Změnový list č. 1 – zdůvodnění změn

Název stavby (projektu):	Chodník a přechod pro chodce na ul. Dukelská, úsek mezi parc. č. 1681/3 a 1703/2, k.ú. Šenov u Nového Jičína
Číslo smlouvy o dílo:	STAV/002/2025
Objednatel:	Obec Šenov u Nového Jičína
Zhotovitel:	Moravia Trend s.r.o.

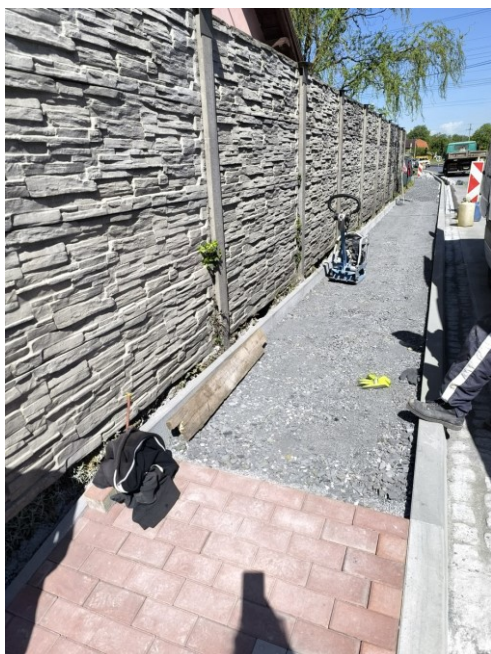
- při zemních pracích byla nalezena dešťová kanalizace u č.p. 88 – svod dešťových vod do stávající šachty ve vjezdu a odtok dále do RŠ, jenž byly propojeny zborcených betonovým potrubím. V místě svodu dešťové vody č.p. 88 po vjezdu dojde z důvodu nízkého krytí k výměně stávajícího potrubí za SN 10 včetně obetonování. Bude vyměněna stávající nefunkční šachta ve vjezdu.

- z důvodu problému kolize nového kanalizačního potrubí s inženýrskými sítěmi bude veškeré potrubí dešťové kanalizace napojeno do stávající betonové kanalizace, jejíž zborcené díly budou vyměněny
